Italia Nostra

SEZIONE DI GENOVA

Prot.n 042/2012

Oggetto : Osservazioni al Progetto preliminare del Piano Urbanistico Comunale adottato con Deliberazione del Consiglio Comunale n. 92 del 7 Dicembre 2011 ai sensi dell'art. 38 comma 2 della L.R. N. 36/1997 e s.m.

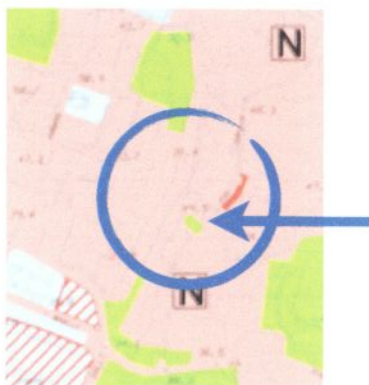
Prendendo ad esempio, la tavola 37, riferita al territorio di Sampierdarena (Tavola n° 2 Assetto Urbanistico) si notano mancanze ed errori: L'omissione di due torri – poste su corso Scassi, e all'interno di ciò che rimane del quartiere della Coscia – tra gli “elementi storico artistici ed emergenze esteticamente rilevanti”.

Oppure, come nella cartografia qui sotto, dove un edificio di villa (villa Camilla in Albaro), assume colorazione verde.

Quanto qui evidenziato per Sampierdarena ed Albaro vale per tutto il territorio comunale.

★ Gli elementi storico ambientali vengono ricontrollati e verificati sia nella cartografia di livello Paesistico ambientale che in quella di assetto urbanistico in quanto vi sono omissioni anche per altri edifici, parchi o percorsi che non facilitano la lettura del territorio, e non consentono una corretta interpretazione degli assetti urbanistici previsti.

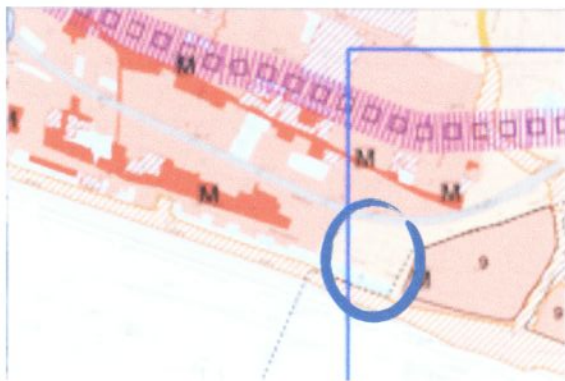
La zona che da Via Pisa (a nord) via Livorno (rio Parroco ad Ovest) e le case con accesso su via Camilla (ad Est) sale verso la valletta Puggia ha avuto in questo ultimo decennio a più riprese le attenzioni di vari progetti di parcheggi interrati incidenti proprio su questa parte terminale della valletta in sfregio anche ai vincoli che su di essa insistono (vedi quelli riguardanti villa Camilla). Ancora oggi mantiene le caratteristiche di spazio verde (ex alveo del Rio Parroco oggi tombinato) e, come evidenziato anche alla Sovrintendenza, con presenze storico artistiche al suo interno (due cicogne delle antiche fontane). Appare dunque alquanto discutibile la trasformazione in primis della stessa villa Camilla, come edificio, non più come emergenza storica monumentale ma come ACVU (ambito di Conservazione del verde urbano strutturato) e l'inserimento dell'area in questione in ambito ACIU.

l'intera zona venga assoggettata al regime AC- VU e venga definitivamente scongiurata ogni ipotesi di parcheggi interrati nella valletta
